運用指針

橋梁形式の変更（5径間から4径間）

（新東名高速道路 イセハラキタ 伊勢原北IC（仮称）～ハダノ 秦野IC（仮称））

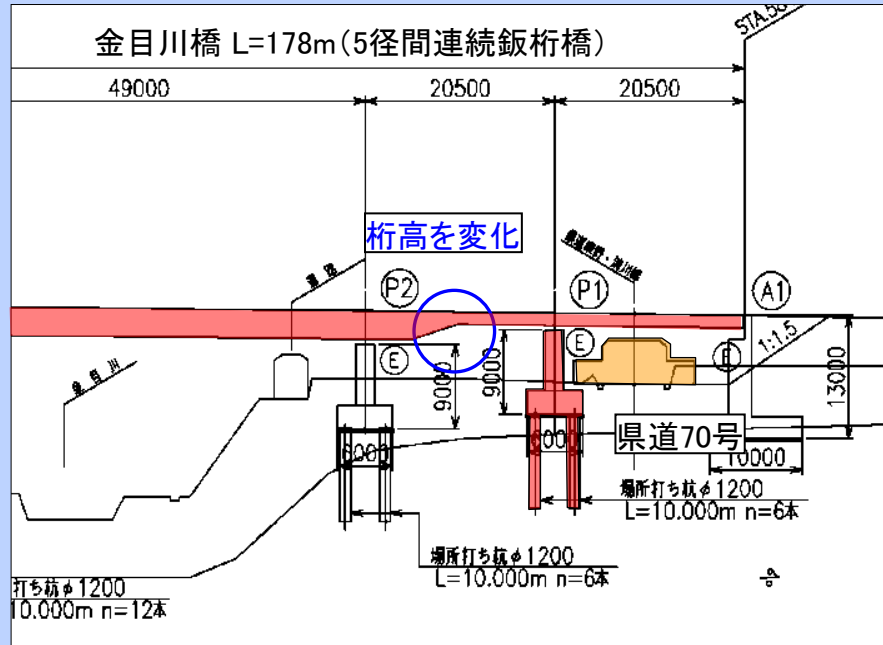
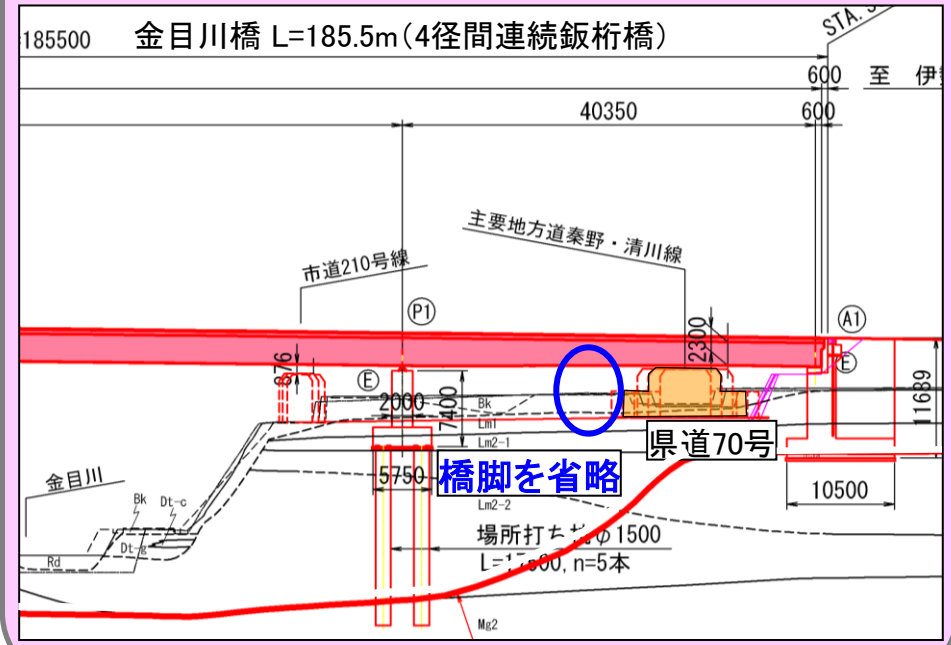
- ・本線の線形は都市計画に基づいて計画
- ・金目川橋の橋梁形式は、県道70号の建築限界を考慮し、県道脇に橋脚を配置した低い桁高で計画

- ・県道70号の一部区間の縦断を切り下げ、桁高を大きくすることで、橋脚を1基省略できる点に着目
- ・県道を切り下げても、県道に接続する道路に段差等の影響が生じないことを確認
- ・県道の切下げについて関係機関及び地元住民と協議を実施し、了解を得る

金目川橋の橋梁形式 当初計画

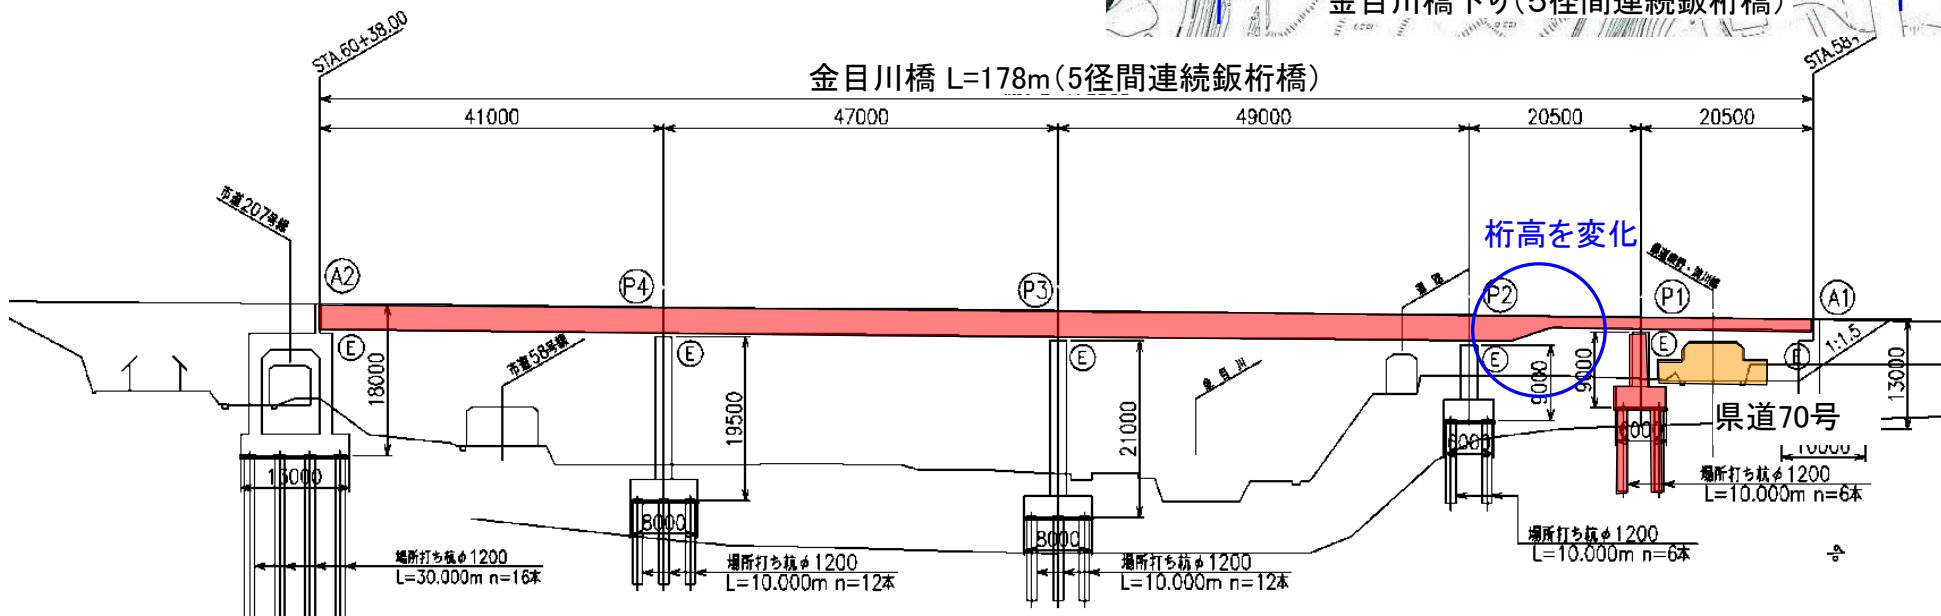
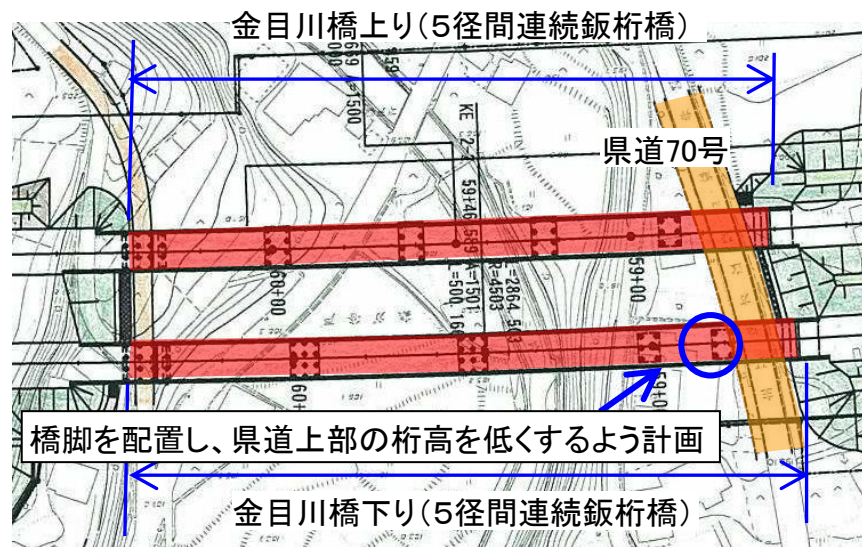
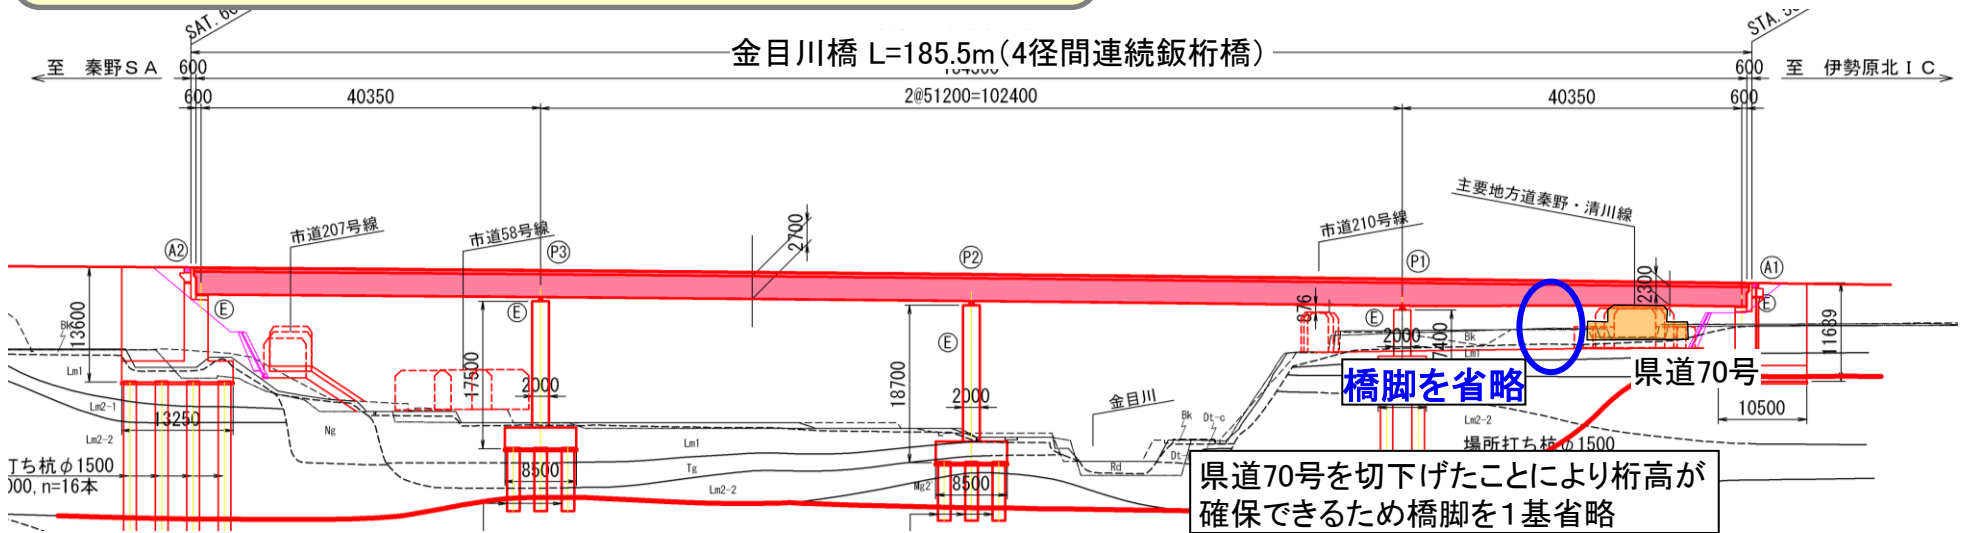
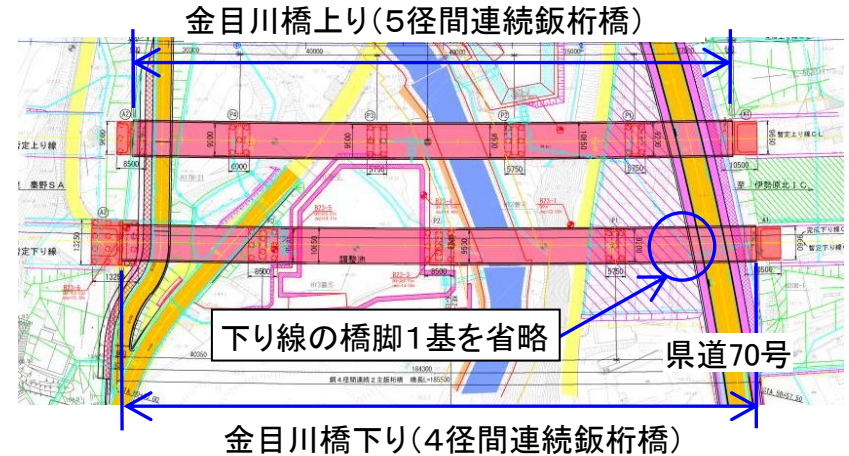
- ・本線の線形は都市計画に基づいて計画
- ・金目川橋の橋梁形式は、**県道70号の建築限界を考慮し、
県道脇に橋脚を配置した低い桁高**で計画

- ・**県道70号の一部区間の縦断を切り下げ、桁高を大きく**することで**スパンを飛ばし、橋脚を1基省略**できる点に着目
- ・**県道の路面を最大約1.8m切り下げ**ることにより、**県道の建築限界と下り線の橋脚を1基削減**するために必要な桁高を確保できることを確認

県道の縦断線形見直しの了解を得るため、
道路管理者及び地元と協議を実施
